ПАСПОРТ ДОСТУПНОСТИ № 627

МБУ ЦСОН Пролетарского р-на г.Ростова-на-Дону

адрес объекта: **344111 г. Ростов-на-Дону, пр. 40 летия Победы, 81**

АКТ ОБСЛЕДОВАНИЯ объекта социальной инфраструктуры К ПАСПОРТУ ДОСТУПНОСТИ ОСИ № 1

Фото № 1. Ступени лестницы неодинаковой высоты, контрастно не маркированы. Поручень с одной стороны лестницы с травмирующим завершением.

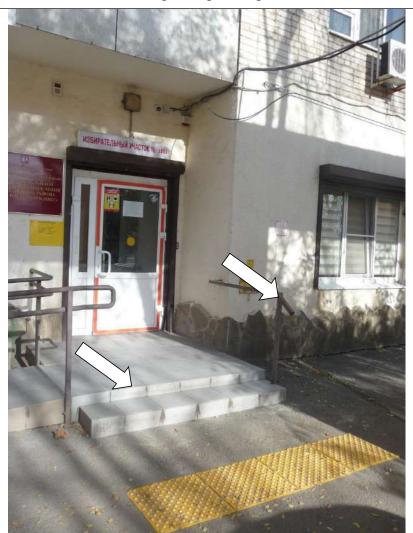
2.1.	Входная группа	есть	1	1,2	На главном входе в здание обустроена входная площадка с лестницей и пандусом. Размеры входной площадки не соответствуют требованиям нормативной документации. Ступени лестницы не одинаковой высоты. На лестнице установлен поручень с одной стороны лестницы с травмирующим завершением. Краевые ступени контрастно не маркированы. Тактильная предупредительная разметка расположена на расстоянии более 0,3м от лестницы. На пандусе установлены поручни не соответствующие требованиям нормативной документации. Нет бортиков	все	На входе в здание обустроить входную площадку с лестницей и пандусом. Предусмотреть размеры входной площадки 2,2 на 2,2м с ровным нескользящим покрытием поверхности. К входной площадке обустроить лестницу со ступенями одинаковой высоты и геометрии с высотой ступеней от 0,12 до 0,15м проступью от 0,35 до 0,4м. На лестнице установить поручни с обеих сторон лестницы высотой 0,9м с нетравмирующим завершением, длиннее марша лестницы на 0,3м. Краевые ступени лестницы (первую и последнюю) контрастно маркировать по проступи. Перед лестницей за 0,3м установить тактильную предупредительную разметку иириной 0,5м (п. 5.1.12 СП 59.13330.2020). На пандусе с обеих сторон пандуса оборудовать поручни в двух уровнях, в одной вертикальной плоскости высотой	Текущий ремонт

по открытым краям марша пандуса. Покрытие поверхности входной площадки, лестницы и пандуса скользкое. На входе установленная кнопка вызова персонала не работает. Установлена тактильная табличка об объекте не соответствующая требованиям нормативной документации. Размеры точек шрифта Брайля, расстояний между ними превышают предельно допустимые значения.		0,9 и 0,7м с горизонтальным нетравмирующим завершением, длиннее марша пандуса на 0,3м. Предусмотреть расстояние между поручнями 0,9-1,0м. По открытым краям марша пандуса установить бортики высотой не менее 0,05м. (п. 5.1.14, 5.1.16, 6.2.9, 6.2.11, СП 59.13330.2020). Установить кнопку вызова персонала в месте доступном для всех категорий инвалидов и обеспечить ее однозначную опознаваемость. На входе в здание установить контрастную, тактильную, дублированную рельефно-линейным шрифтом русского алфавита и шрифтом	
					Дверные ручки на входе в		шрифтом русского илфавита и шрифтом Брайля табличку об объекте, при этом тактильное поле должно располагаться на высоте от 1,2 до 1,6м (п. 6.5.9. СП 59.13330.2020), другие информирующие пиктограммы, в т.ч. указатели доступности. На входе с здание контрастно

Фото № 2. Нет бортика по открытым краям марша пандуса. Поручни не соответствуют нормативным требованиям

Фото № 3. Дверная ручка на входной двери контрастно не маркирована

Наименование	Состояние	Приложение		Рекомендации по адаптации				
структурно-	доступности*	№ на	No	(вид работы)**				
функциональной зоны	(к пункту 3.4 Акта обследования ОСИ)	плане	фото	к пункту 4.1 Акта обследования ОСИ				
Вход (входы в задние)	ВНД (С), ДУ (К,О), ДП-И (Г,У)	1,2,3	1,2,3,4	На входе в здание обустроить входную площадку с лестницей и пандусом. Предусмотреть размеры входной площадки 2,2 на 2,2м с ровным нескользящим покрытием поверхности. К входной площадке обустроить лестницу со ступенями одинаковой высоты и геометрии с высотой ступеней от 0,12 до 0,15м проступью от 0,35 до 0,4м. На лестнице установить поручни с обеих сторон лестницы высотой 0,9м с нетравмирующим завершением, длиннее марша лестницы на 0,3м. Краевые ступени лестницы (первую и последною) контрастно маркировать по проступи. Перед лестницей за 0,3м установить тактильную предупредительную разметку шириной 0,5м (п. 5.1.12 СП 59.13330.2020). На пандусе с обеих сторон пандуса оборудовать поручни в двух уровнях, в одной вертикальной плоскости высотой 0,9 и 0,7м с горизонтальным нетравмирующим завершением, длиннее марша пандуса на 0,3м. Предусмотреть расстояние между поручнями 0,9-1,0м. По открытым краям марша пандуса установить бортики высотой не менее 0,05м. (п. 5.1.14, 5.1.16, 6.2.9, 6.2.11, СП 59.13330.2020). Установить кнопку вызова персонала в месте доступном для всех категорий инвалидов и обеспечить ее однозначную опознаваемость. На входе в здание установить контрастную, тактильную, дублированную рельефно-линейным шрифтом русского алфавита и шрифтом Брайля табличку об объекте, при этом тактильное поле должно располагаться на высоте от 1,2 до 1,6м (п. 6.5.9. СП 59.13330.2020), другие информирующие пиктограммы, в т.ч. указатели доступности. На входе с здание контрастно маркировать дверную ручку. Установить доводчик с задержкой закрывания двери не менее 5 секунд, чтобы усилие при открывании двери было не более 50 Нм. В тамбуре контрастно маркировать дверной проем и дверные ручки. Установить доводчик с задержкой закрывания двери не менее 5 секунд, чтобы усилие при открывании двери было не более 50 Нм. Текущий ремонт

Фото № 4. Дверной проем и дверная ручка в тамбуре контрастно не маркированы.

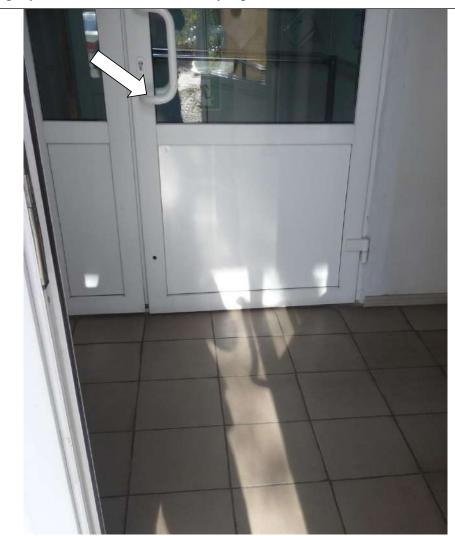
3.4	Лифт пассажирский (или подъемник)	нет	-	-	-	-	-	-	
3.5	Дверь	нет	_	_	_	_	_	_	
3.6	Пути эвакуации (в т.ч. зоны безопасности)	есть	5	5,6	Пути движения внутри здания являются путями эвакуации. На эвакуационном выходе обустроена входная площадка с лестницей из двух ступеней. На входной площадке не установлено	Все	Пути движения являются путями эвакуации. На эвакуационном выходе с улицы На входной площадке установить ограждение высотой 0,9м. На лестнице с обеих сторон установить поручни высотой 0,9м с горизонтальным нетравмирующим завершением длиннее марша лестницы на 0,3м. Краевые ступени лестницы	Текущий ремонт

ограждение. На лестнице	контрастно маркировать по проступи.
не установлены поручни.	Обустроить пандус на эвакуационном
Пандус не обустроен. По	выходе технически невозможно из-за
пути движения к	стесненности городской застройки.
эвакуационному выходу	Предусмотреть ширину дверного проема по
ширина дверного проема в	пути движения к эвакуационному выходу не
свету менее 0,9м.	менее 0,9м в свету. Эвакуацию инвалидов на
Недостаточно знаков,	креслах-колясках организовать через
указывающих направление	главный вход в соответствии с порядком
эвакуации.	обслуживания инвалидов. Эвакуацию
	инвалидов с нарушением опорно-
	двигательного аппарата, зрения, слуха и
	интеллекта организовать через главный
	вход и эвакуационный выход.
	Установить знаки, указывающие
	направление эвакуации, информирующие
	обозначения и указатели.
	Предусмотреть установку информирующих
	обозначений об эвакуационных выходах,
	дублированных шрифтом Брайля, а также

Фото № 5. Эвакуационный выход. Нет поручней на лестнице, ограждения входной площадки.

Фото № 6. Узкий дверной проем по пути движения к эвакуационному выходу

Фото № 7. Тактильный шрифт и шрифт Брайля на информационной соответствует табличке не требованиям нормативной документации.

Фото № 8. Порог в дверном проеме на входе в тренажерный зал

Фото № 9. Дверная ручка круглая. Информационная табличка расположена на дверном полотне, нетактильная.

Наименование	Состояние доступности* (к пункту 3.4 Акта	Прилог	жение	Рекомендации
структурно- функциональной		№ на	№	по адаптации (вид работы)**
30НЫ	обследования ОСИ)	плане фото		к пункту 4.1 Акта обследования ОСИ
Пути движения внутри здания (в т.ч. пути эвакуации)	ВНД (С), ДУ (К), ДЧ-И (О,Г,У)	4,5	5,6	Пути движения являются путями эвакуации. На эвакуационном выходе с улицы На входной площадке установить ограждение высотой 0,9м. На лестнице с обеих сторон установить поручни высотой 0,9м с горизонтальным нетравмирующим завершением длиннее марша лестницы на 0,3м. Краевые ступени лестницы контрастно маркировать по проступи. Обустроить пандус на эвакуационном выходе технически невозможно из-за стесненности городской застройки. Предусмотреть ширину дверного проема по пути движения к эвакуационному выходу не менее 0,9м в свету. Эвакуацию инвалидов на креслах-колясках организовать через главный вход в соответствии с порядком обслуживания инвалидов. Эвакуацию инвалидов с нарушением опорно-двигательного аппарата, зрения, слуха и интеллекта организовать через главный вход и эвакуационный выход. Установить знаки, указывающие направление эвакуации, информирующие обозначения и указатели. Предусмотреть установку информирующих обозначений об эвакуационных выходах, дублированных шрифтом Брайля, а также информационные указатели и пиктограммы (п. 6.5.5. СП 59.13330.2020). Провести инструктирование сотрудников о действиях при возникновении ЧС с учетом особенностей инвалидов. Текущий ремонт

Фото № 11. Нет крючков для костылей возле умывальника. Опорные поручни возле умывальника не соответствуют требованиям нормативной документации

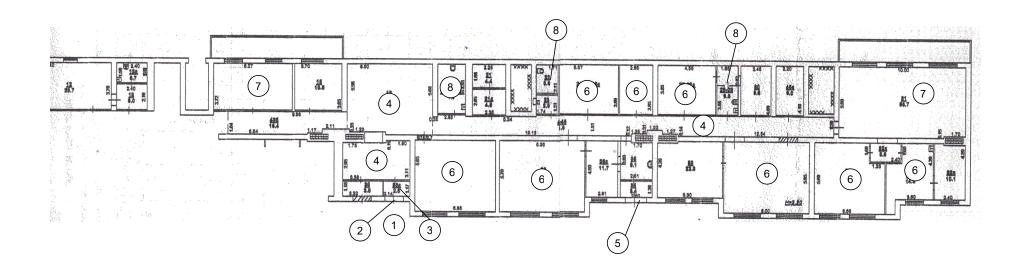
5.1	Туалетная комната	есть	8	10,11, 12	На входе в доступную универсальную кабину дверная ручка контрастно не маркирована. Возле унитаза и умывальника нет крючков для костылей. Опорные поручни возле умывальника не соответствуют требованиям нормативной документации. Информационная табличка, дублированная шрифтом Брайля установлена на двери, не соответствует требованиям нормативной документации. На дверях в мужской и женский туалеты установлены круглые дверные ручки, не позволяющие инвалиду управлять ими одной рукой. В санузлах нет аварийного освещения, кнопок вызова помощи. Недостаточно информирующих обозначений.	все	На входе в доступную универсальную кабину на двери контрастно маркировать дверные ручки. Возле унитаза и умывальника установить крючки для костылей. Возле умывальника установить опорный поручень в одном уровне с верхним краем умывальника. На дверях в мужском и женском туалетах установить дверные ручки нажимного типа, контрастные по отношению к полотну дверей. Возле унитазов и умывальников установить опорные поручни, крючки для костылей. Вблизи унитазов установить кнопки вызова помощи на высоте 0,6м. Во всех санузлах предусмотреть аварийное освещение. Снаружи, на стене около дверей, со стороны дверной ручки установить информационные пиктограммы, символ доступности на высоте от 1,2	Текущий ремонт

Фото № 10. Нет крючков для костылей возле унитаза.

Фото № 12. Круглая дверная ручка на двери в санузел

Наименование	Состояние	Приложение		Рекомендации по адаптации		
структурно- функциональной зоны	доступности* (к пункту 3.4 Акта обследования ОСИ)	№ на № плане фото		(вид работы)** к пункту 4.1 Акта обследования ОСИ		
Санитарно- гигиенические помещения	ДУ (К,С), ДЧ-И (О,Г,У)	8	10,11, 12	На входе в доступную универсальную кабину на двери контрастно маркировать дверные ручки. Возле унитаза и умывальника установить крючки для костылей. Возле умывальника установить опорный поручень в одном уровне с верхним краем умывальника. На дверях в мужском и женском туалетах установить дверные ручки нажимного типа, контрастные по отношению к полотну дверей. Возле унитазов и умывальников установить опорные поручни, крючки для костылей. Вблизи унитазов установить кнопки вызова помощи на высоте 0,6м. Во всех санузлах предусмотреть аварийное освещение. Снаружи, на стене около дверей, со стороны дверной ручки установить информационные пиктограммы, символ доступности на высоте от 1,2 до 1,6м. Текущий ремонт
